WYJAŚNIENIA TREŚCI SPECYFIKACJI WARUNKÓW ZAMÓWIENIA

Dotyczy: postępowania o udzielenie zamówienia publicznego pn.: „DOSTAWA LOTNISKOWEGO POJAZDU RATOWNICZO – GAŚNICZEGO Z NAPĘDEM NA WSZYSTKIE KOŁA W UKŁADZIE 6 X 6 WRAZ Z WYPOSAŻENIEM”.

Nr postępowania: 745024-2024

Załącznik 2 – punkt 5.1 OPZ

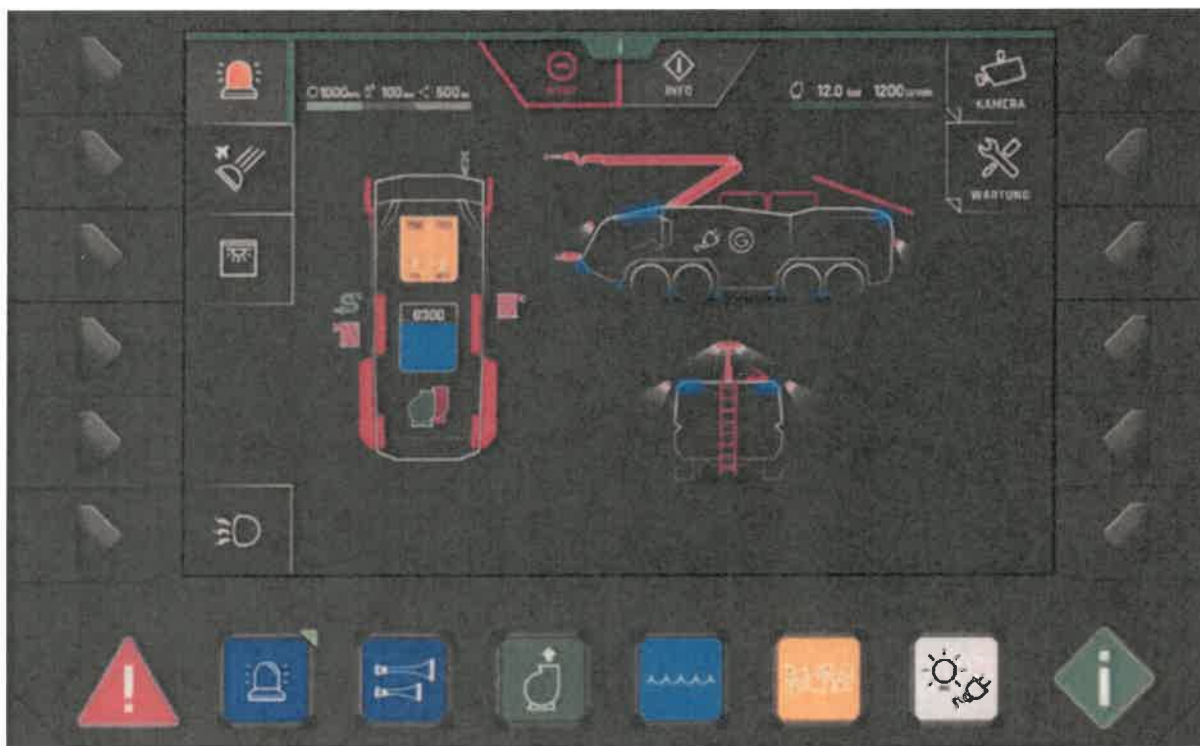
Czy Zamawiający wyrazi zgodę na dostarczenie pojazdu wyposażonego w cyfrowy panel sterowania zabudową wyposażony również przełączniki sterowania oświetleniem uprzywilejowania, tak jak zostało to pokazane na grafice poniżej?

Zamawiający **preferuje** rozwiązanie oparte na podświetlanych włącznikach kołyskowych lub przyciski włącz / wyłącz z piktogramem. Jeśli chodzi o cyfrowy panel sterowania Zamawiający nie ma najlepszych doświadczeń z tego typu rozwiązaniami.
